改善箇所説明図

ナックルアーム

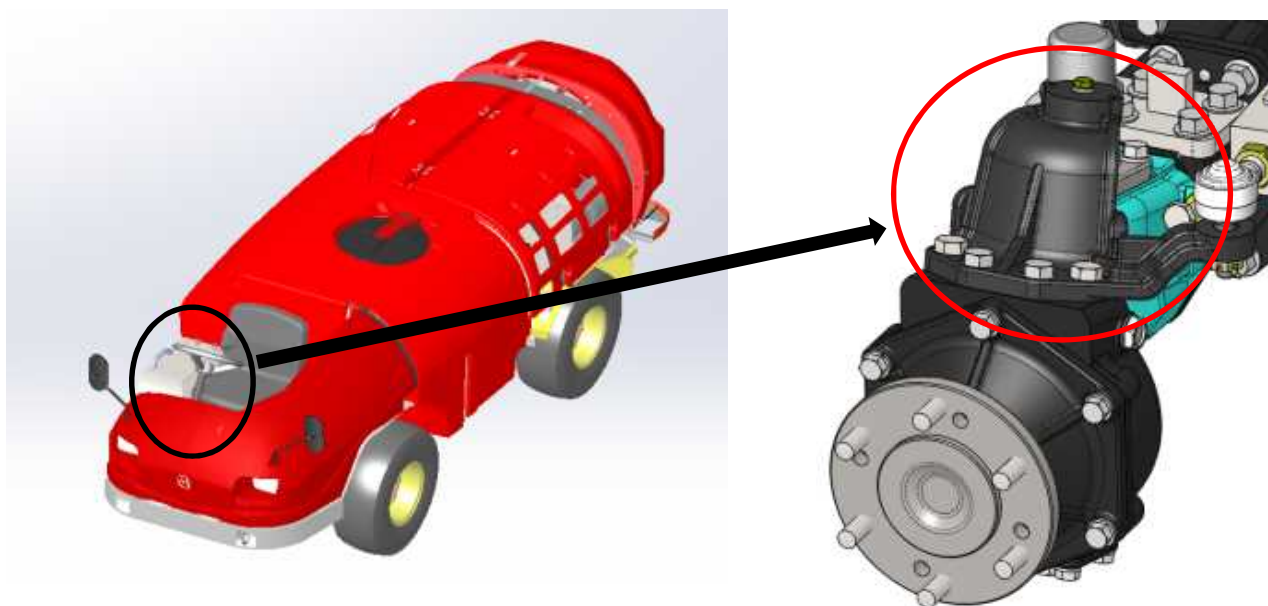
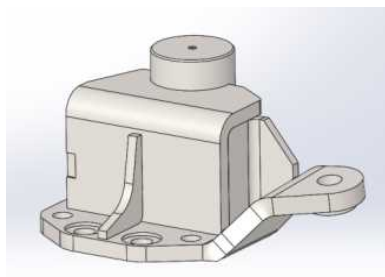
基準不適合箇所

農業用薬剤散布車のかじ取り装置において、ナックルアームの強度が不足しているため、悪路走行時の衝撃等によりナックルアームが破損し、旋回不能となるおそれがある。

改善措置の内容

全車両、ナックルアームを対策品に交換する。
